项目名称: 浙江首府1#楼

工程名称	J2018-2-1
图 号	建筑
册 号	04
日 期	2018.07

1#楼一层平面图
(修改图)

修改内容及说明:

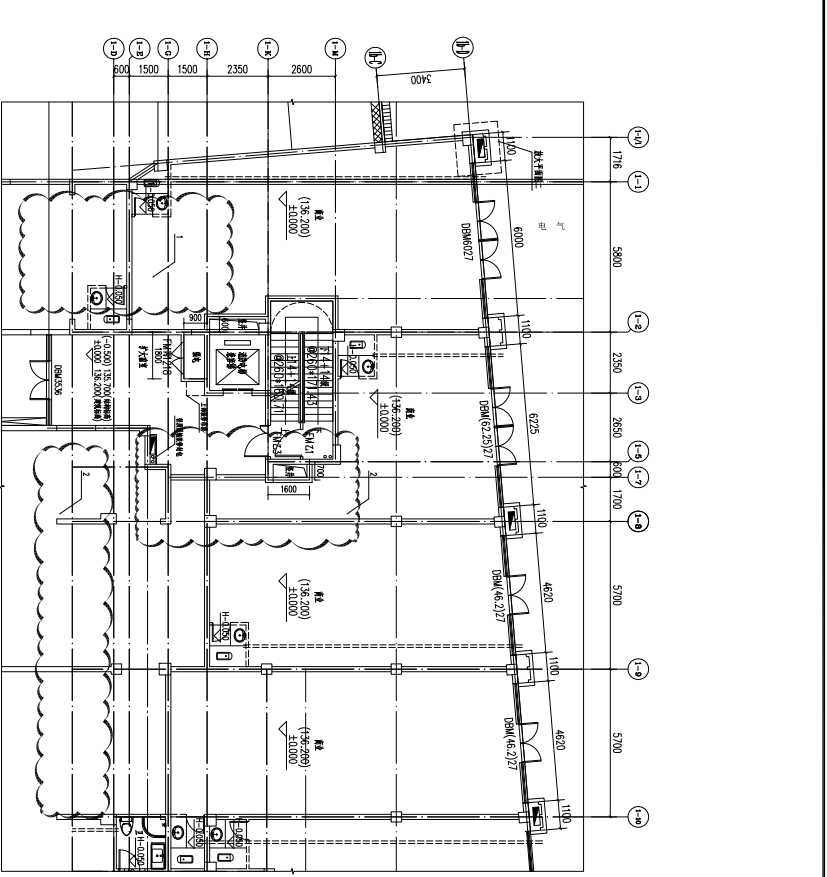
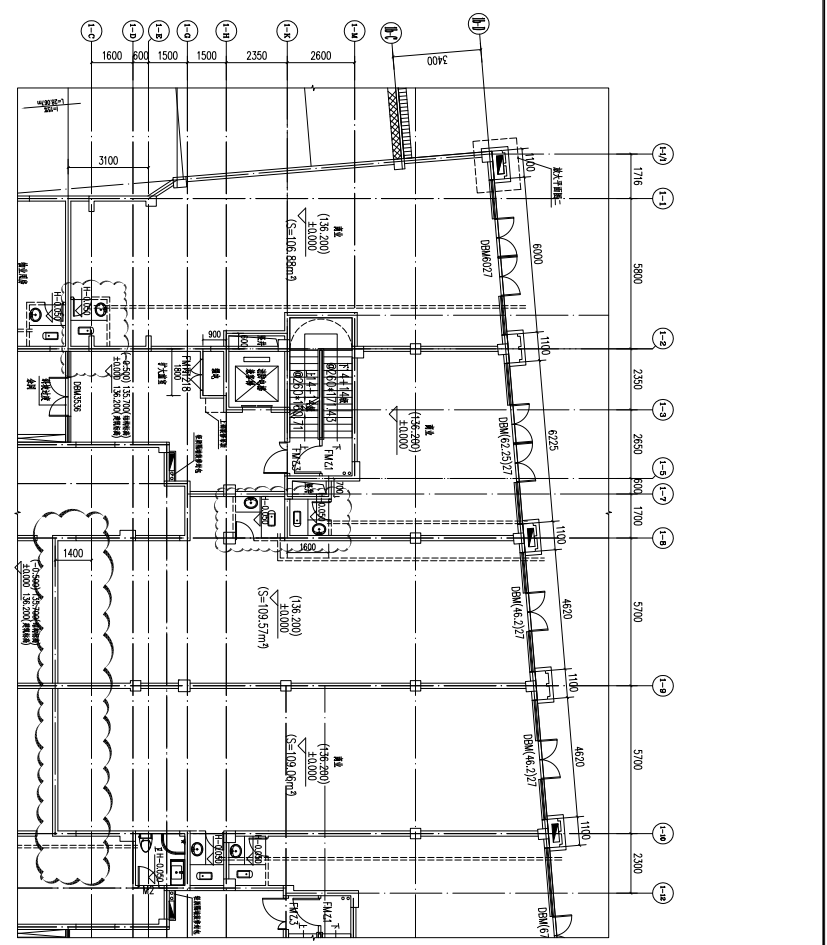
应甲方反馈及现场施工实际情况, 将更改图中 云线部分具体说明如下几点:

- 1.1-1/1轴至1-2轴交1-E轴商业, 原1-E轴墙体移动, 原套内卫生间一并移动.
 - 2.1-2轴至1-8轴交1-H轴商业, 原1-H轴墙体移至1-K轴, 原套内卫生间一并移动.
 - 3.1-8轴至1-10轴交1-H轴、1-G轴商业, 原1-H轴、1-G轴墙体移动, 原套内卫生间一并移动.
- 此变更不需要提交消防及图审机构审核
